### 改善箇所説明図

基準不適合発生箇所

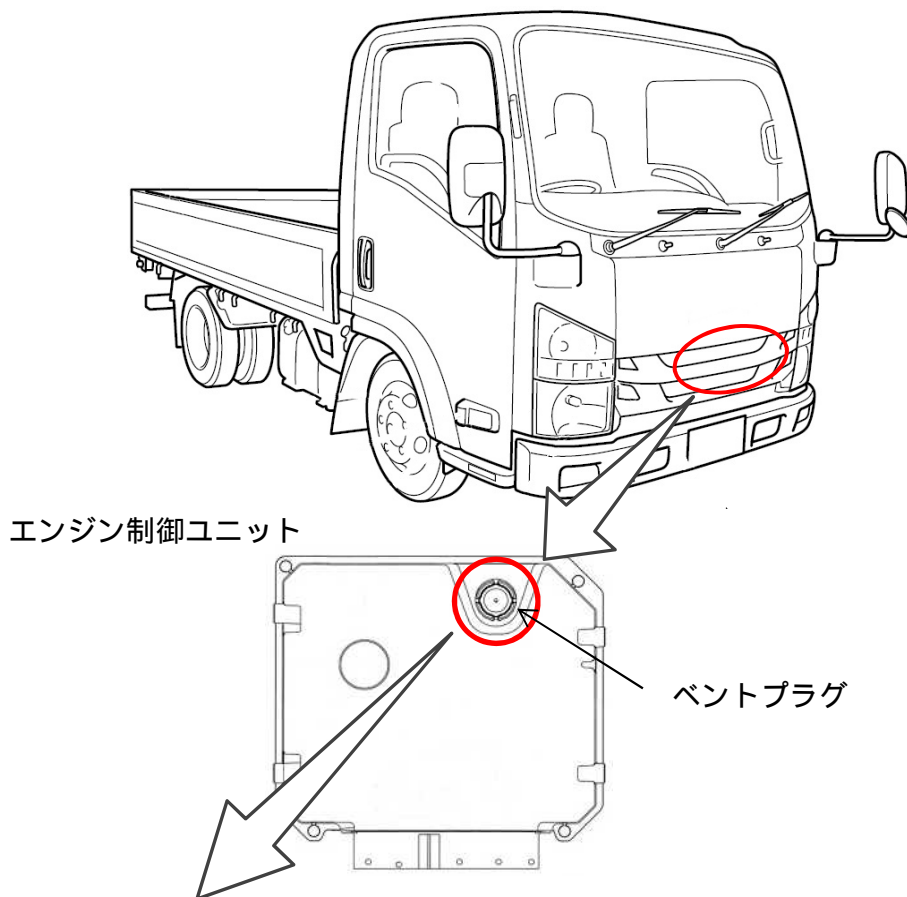
中型・小型トラックのエンジン制御ユニットにおいて、通気用ベントプラグ取付け部の塗装処理が不適切なため、被水により当該取付け部が腐食して防水性が低下し、ユニット内に水が浸入することがある。そのため、ユニット内に浸入した水により制御回路が短絡して警告灯点灯、出力不足等が発生し、最悪の場合、走行中エンストして走行不能となるおそれがある。

全車両、エンジン制御ユニットを対策品に交換する。または、エンジン制御ユニットのベントプラグ取付け部に防水処理を行う。

識別： 助手席側ドア開口部のドアストライカー部に黒色シールを貼付する。
